Hoofdweg fase 2 Studentenwoningen

Brandveiligheid

Rapport aanvraag Omgevingsvergunning

datum 19 december 2023
referentie 212911100_AdB_RAP_0004_v3.0

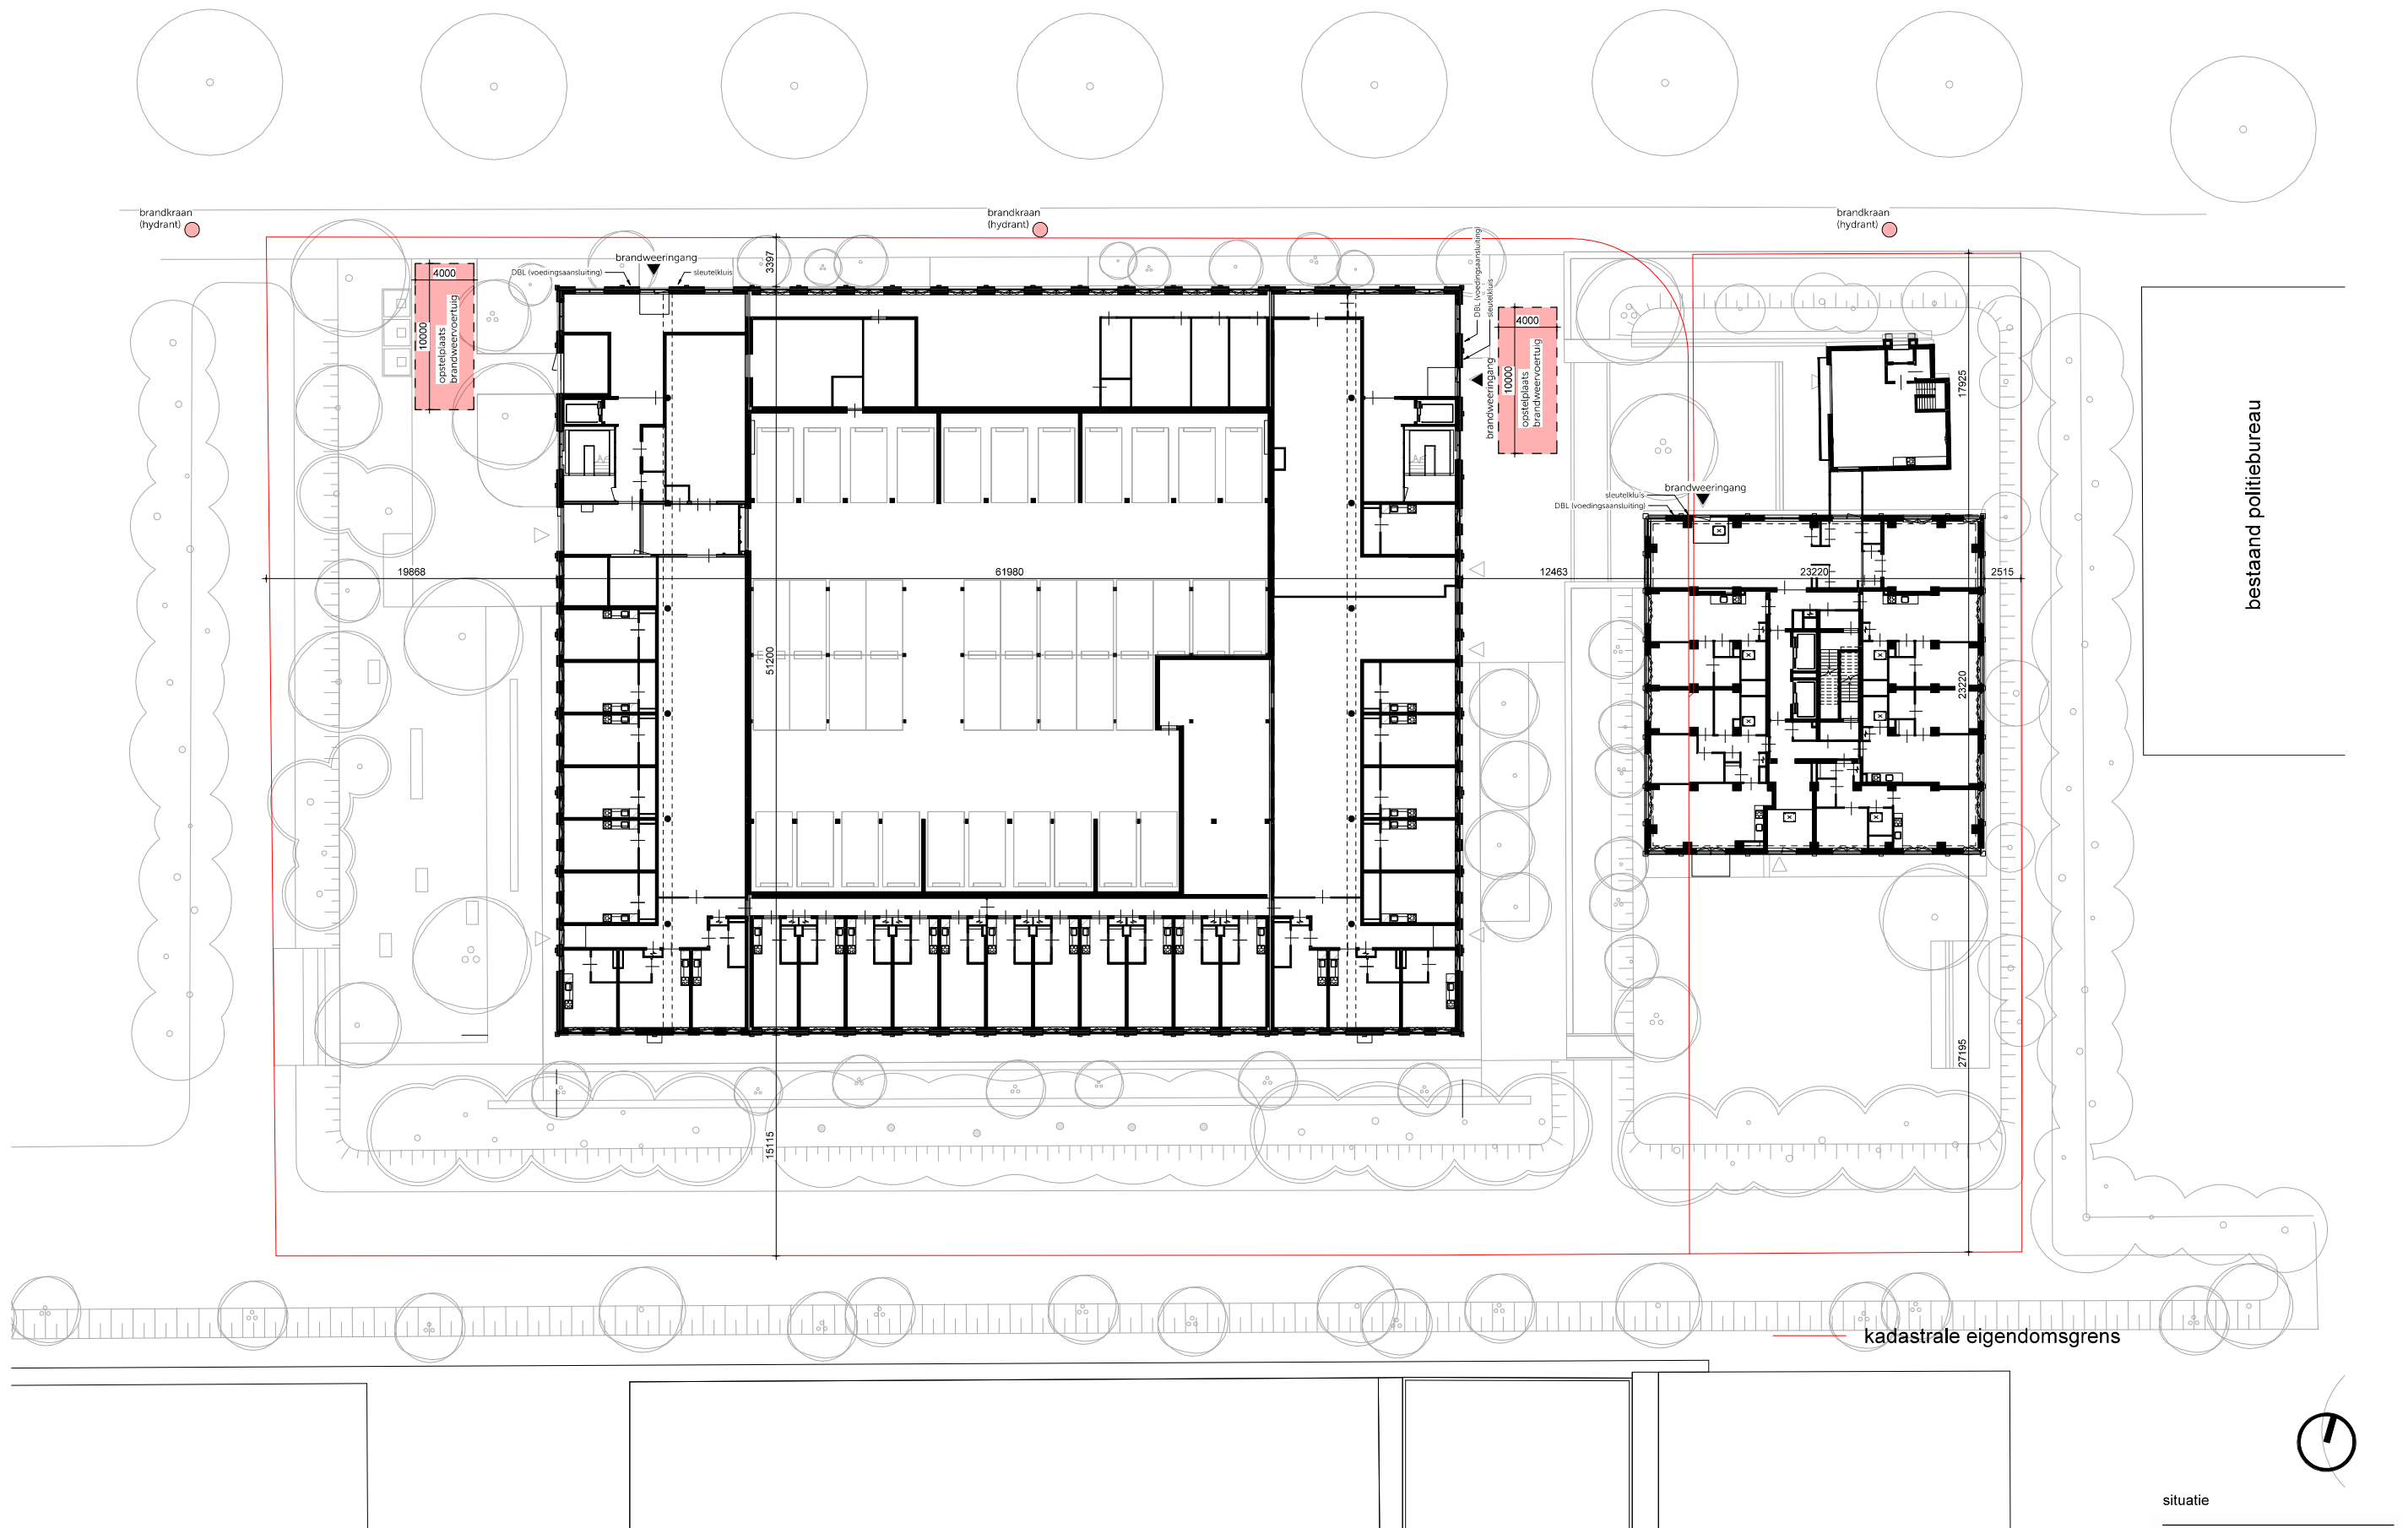
negatief. De parkeergarage wordt opgedeeld dmv een brandscherp.

Bijlage 1 Brand- en rookcompartimentering

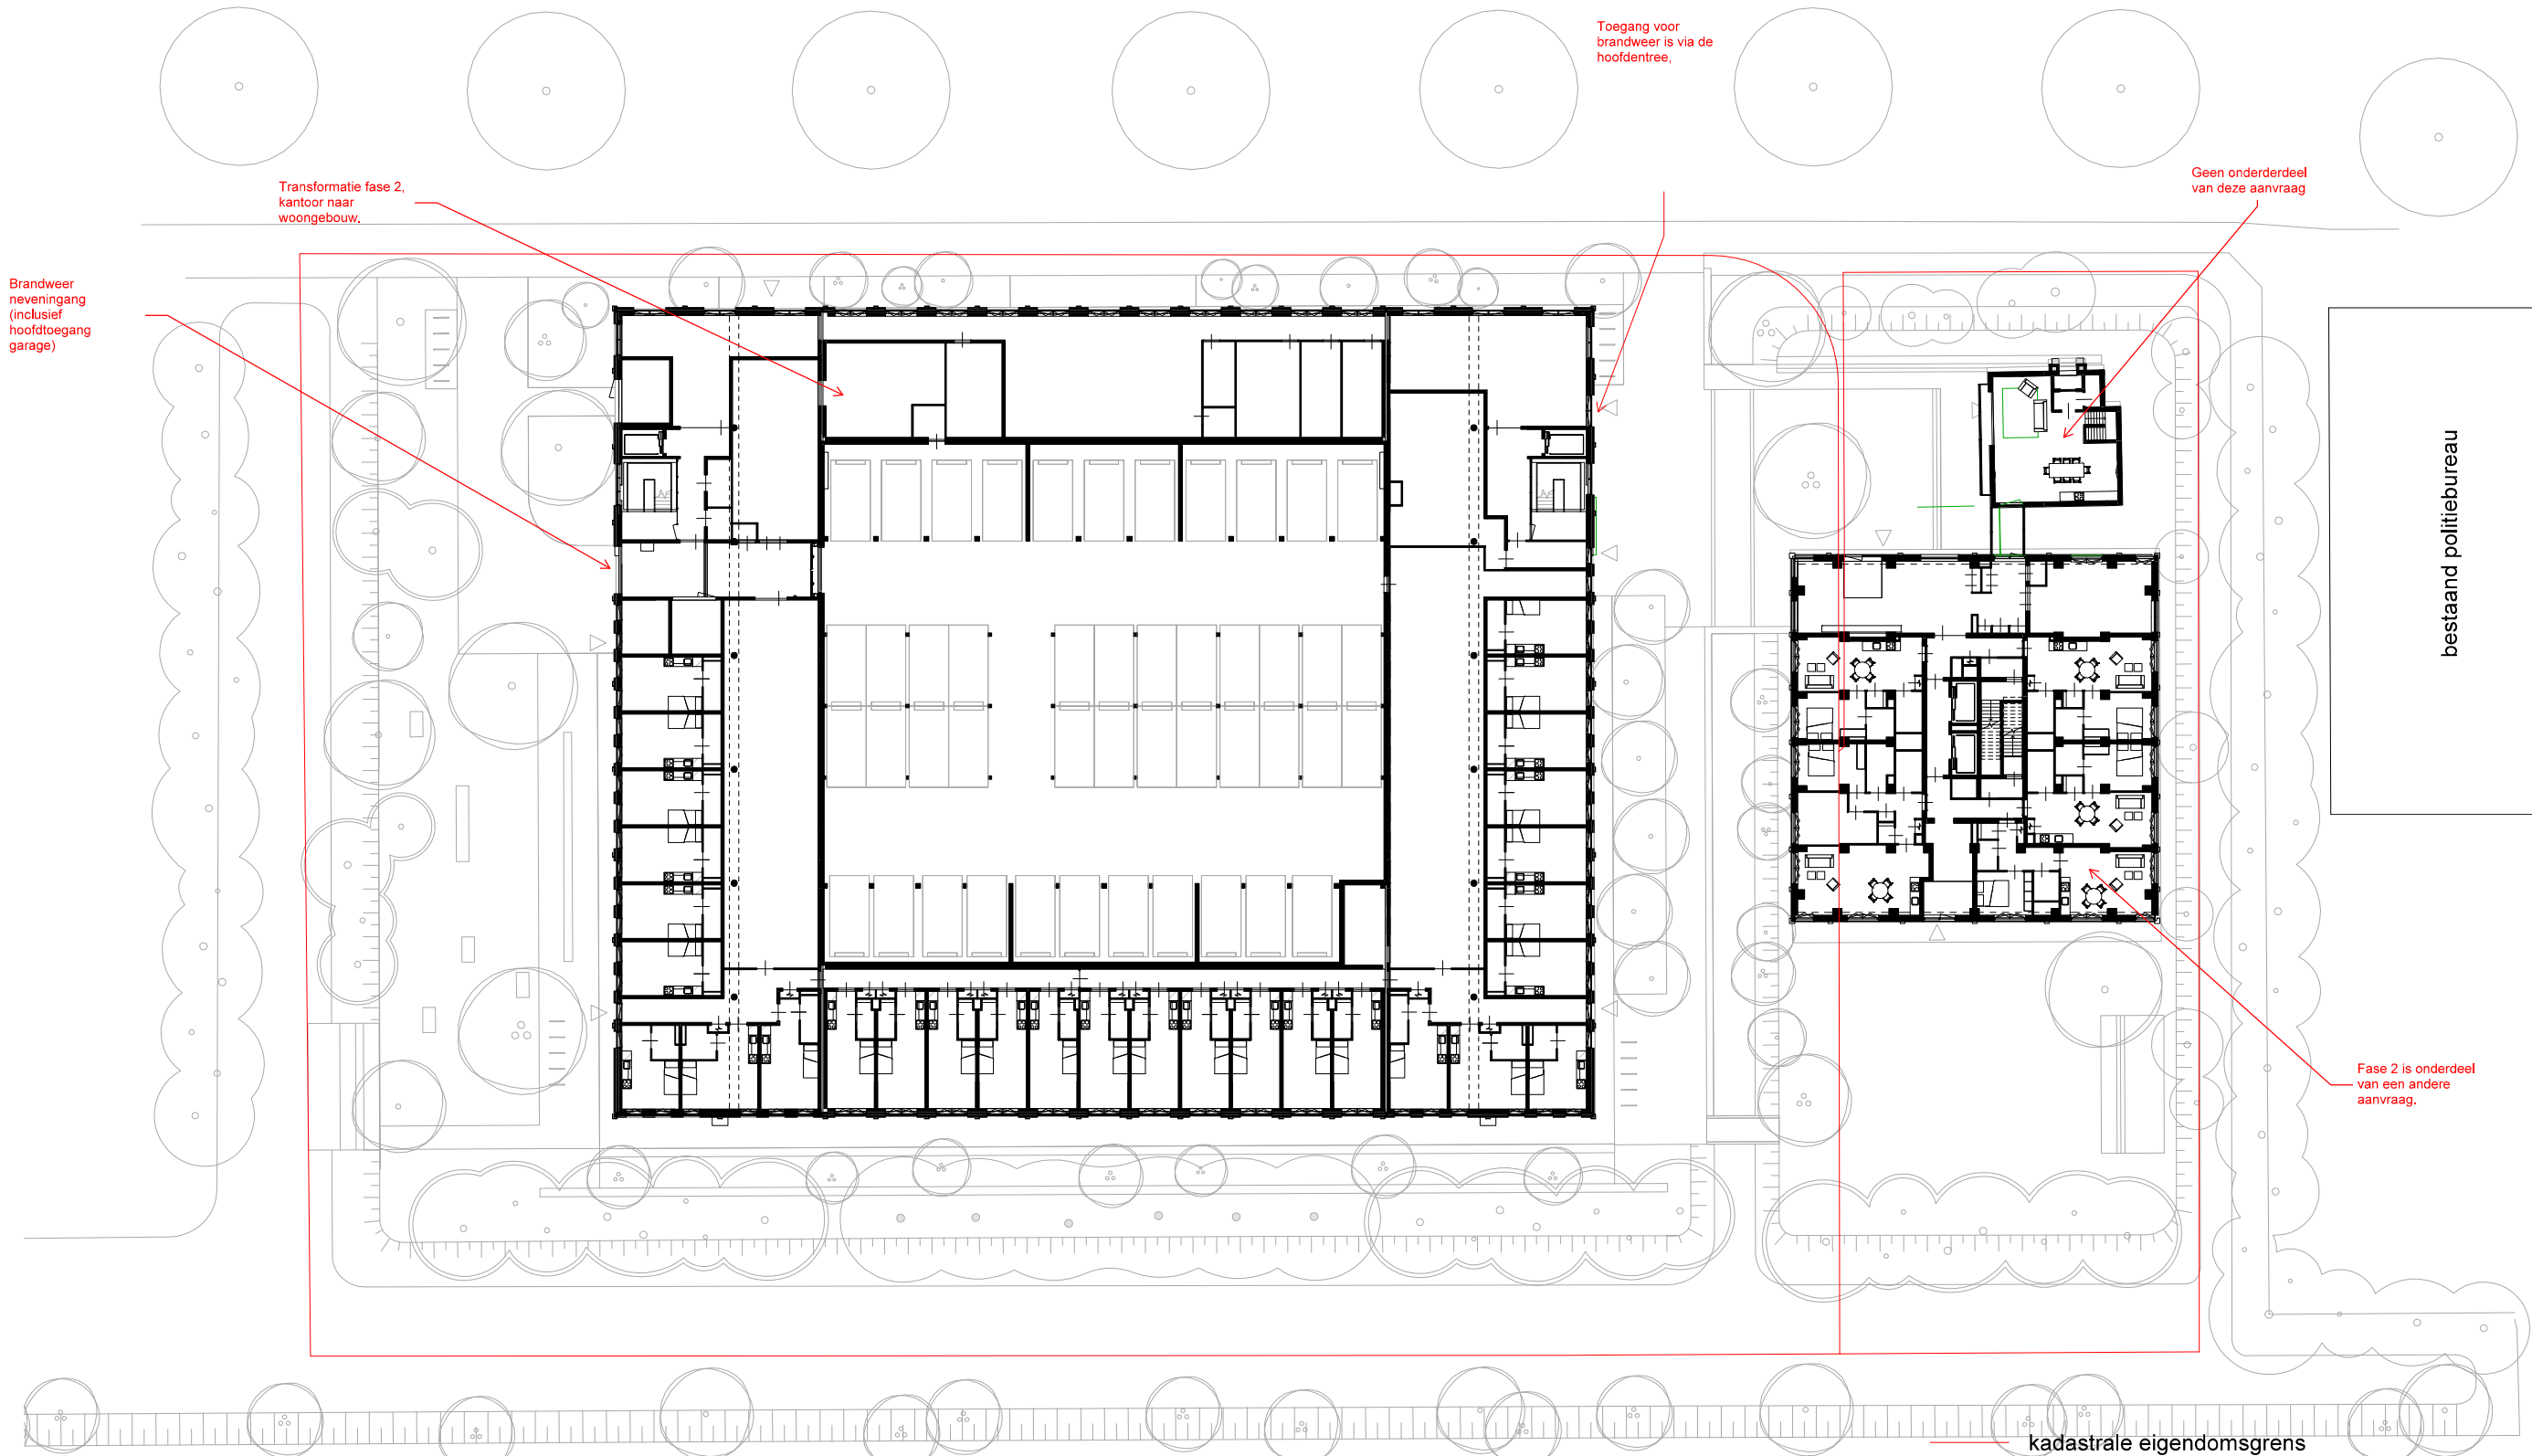
Tekeningen in het rapport zijn onvoldoende aangepast en maken geen onderdeel uit van het gegeven advies door de BPC. (voorbeeld tekst gelijkwaardigheid brandscherm)
